DODATEK Č. 2 SMLOUVY O DÍLO

Stavba: Stavební opravy objektu Nad Opatovem 2140, Praha 4

Název změny: Demontáž sociálních jader - (1.NP-20.NP)

Název změny: Úpravy statického zajištění budovy(odpočet oceli v 1.PP, doplnění ocelových prvků - (osa V, XXI), šikmé jádrové vrty, statické úpravy v bytech pro osoby s omezenou schopností pohybu a orientace ..)

BOURÁNÍ JÁDRA J5

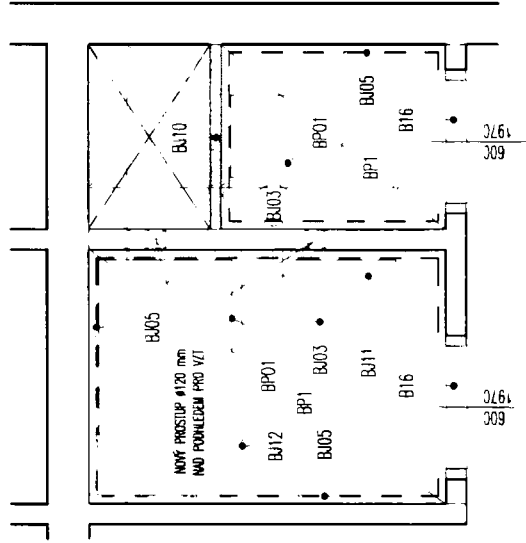
Na základě fyzické prohlídky stávajících koupelen byl zjištěn jejich nevhovující stav. Ve spárách je patrná plíseň, v sousedních místnostech se objevují průsaky vody z důvodu chybějících hydroizolací, spárovací hmota mezi obklady vykazuje znaky optřebení vč. zažrané špiny...

Část obloženým stěn by musela být stejně demontována z důvodu kompletní výměny silnoproudých a slaboproudých rozvodů.

PI 02

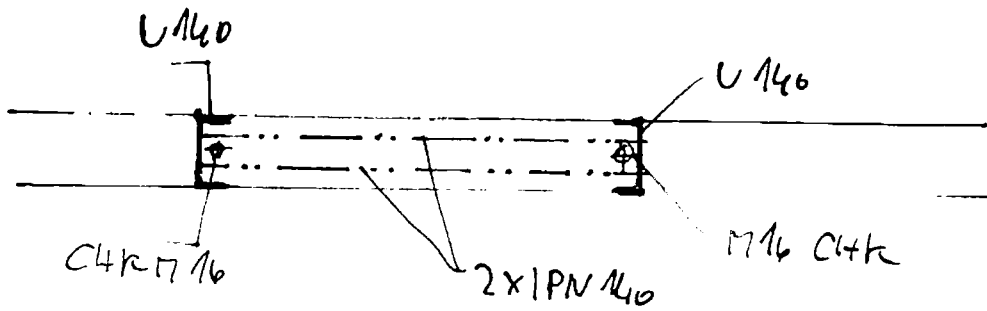
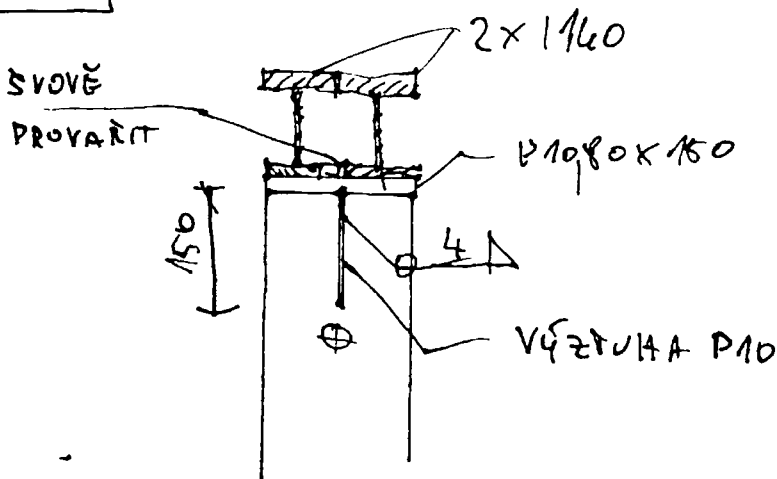
POZN.
STĚNÝM ZPŮSOBEM ŘEŠIT
OBDOBĚ PŘÍPADY

ÚPRAVA DVĚŘNÍCH OTVORŮ 6NP - 18NP

OSY V a XXII

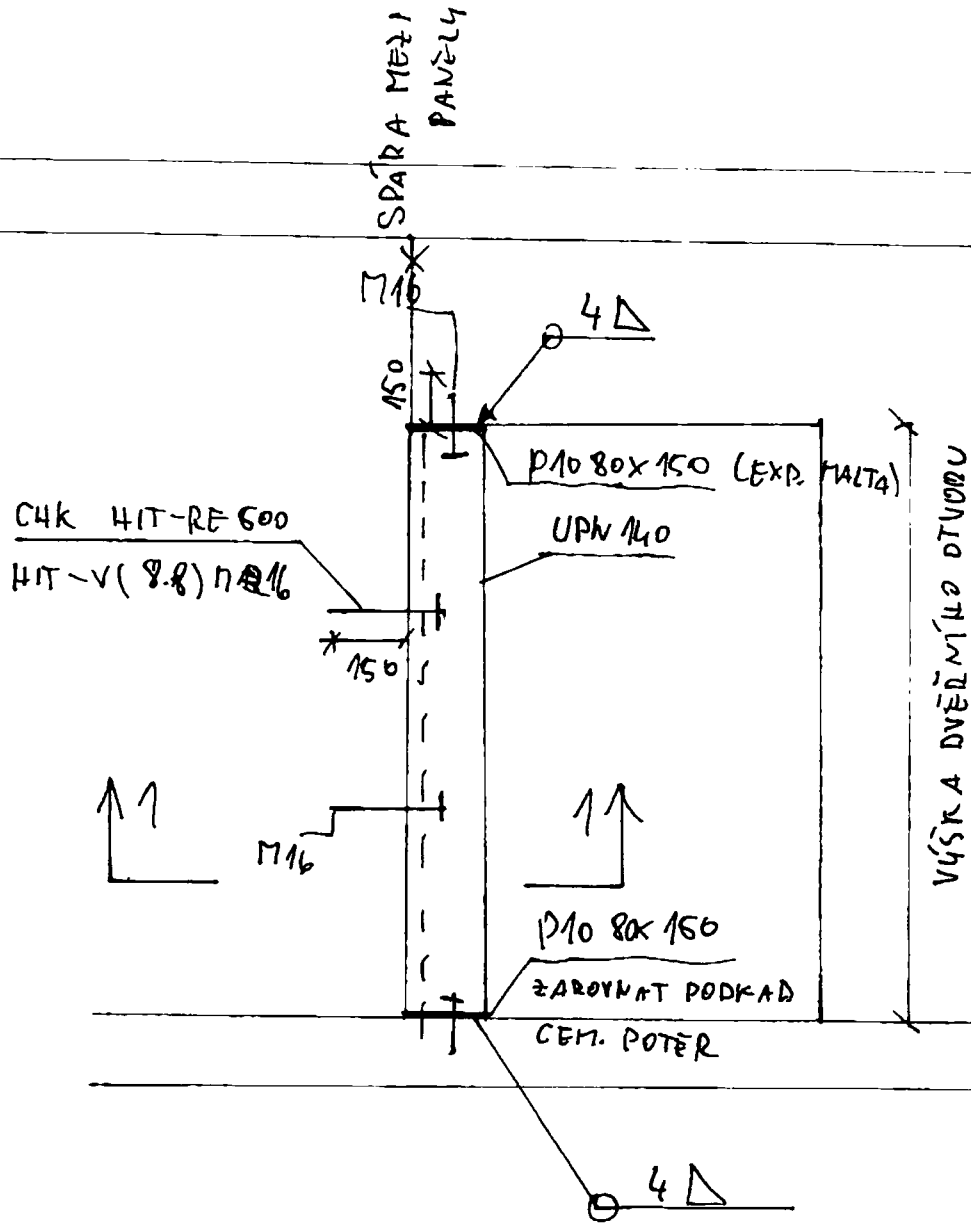
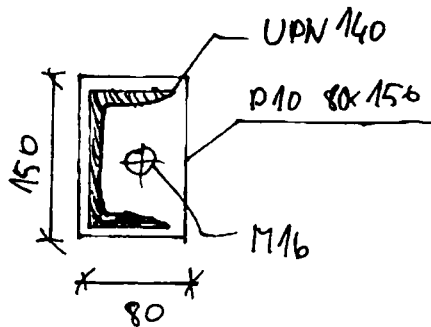
POZNÁMKA: OTVOR NA PROTĚSÍ STRANĚ A NADPRAŽÍ DVĚŘÍ BUDE
ŘEŠENO PODLE PROJEKTU - VLE POUVÁNÍM UČETUŽE

DETAILY NOVÝCH JADER J6-J10 D:1:1.82/R01

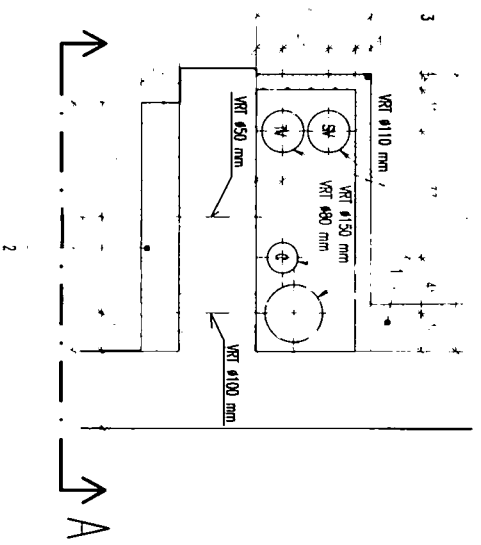
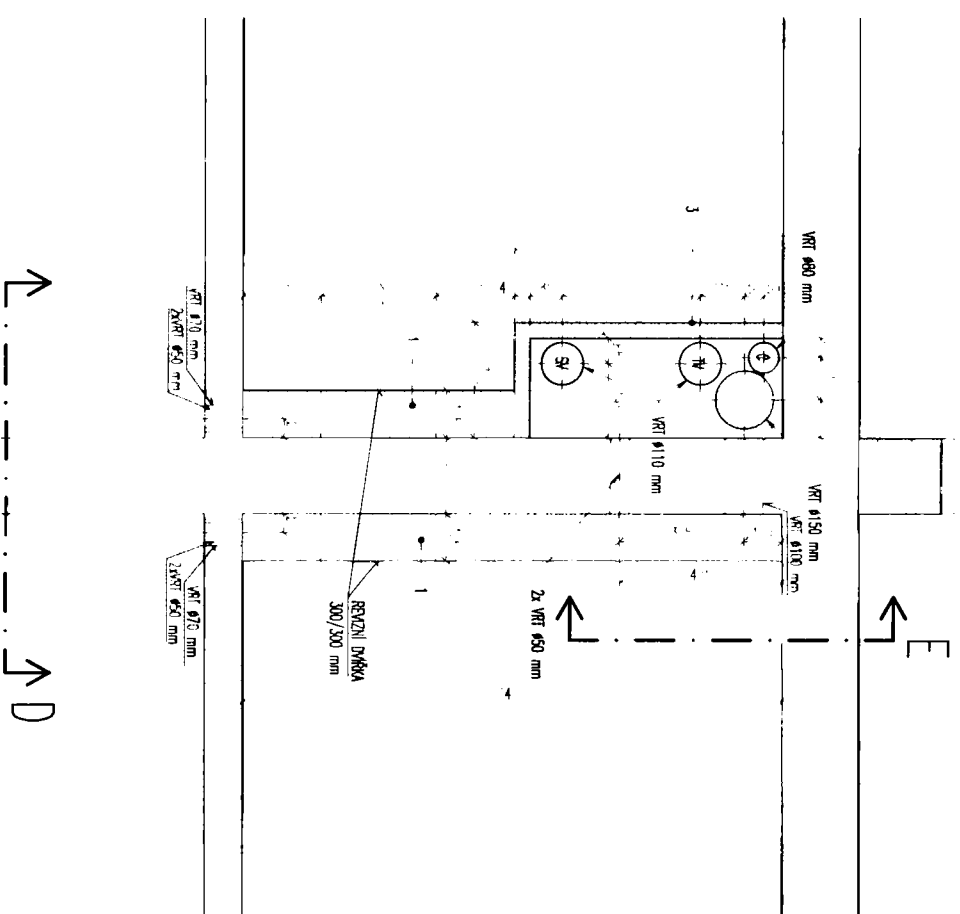
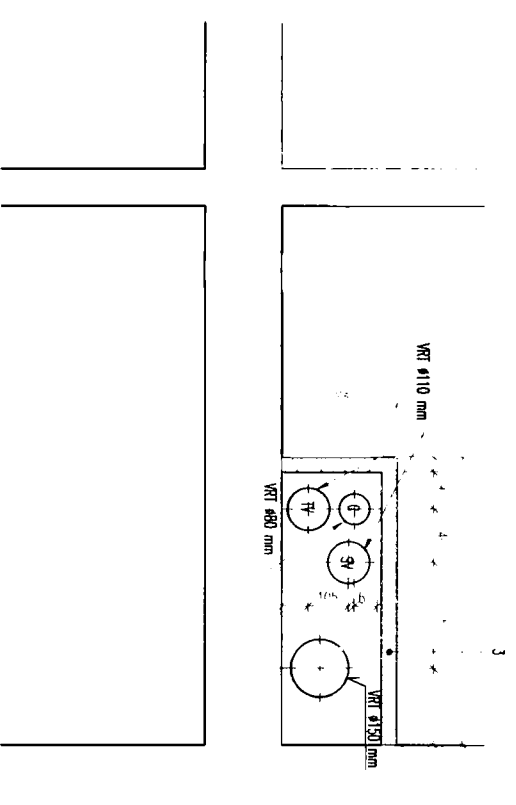
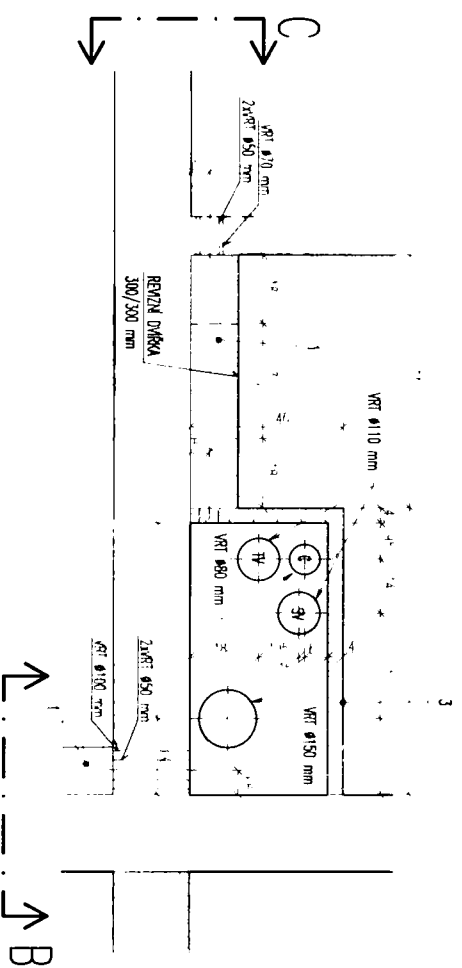
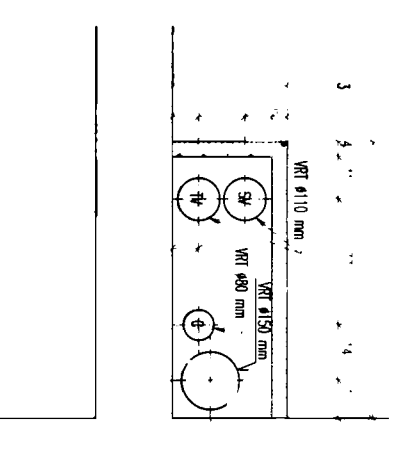
V průběhu realizace byly vydány revize DPS, které se promítají do celkového výkazu výměr formou odpočtů i připočtů. V rámci ASR byly vydány revize jádrových vrtů jader J6, J7, J8, J9, J10, J11. Ve stavebně konstrukčním řešení byly vydány pokyny PI 01,02, 03.

Revize R01 - změna podlahy jednotlivých prostupů stupňů konstrukce v jádrech J6 - J10
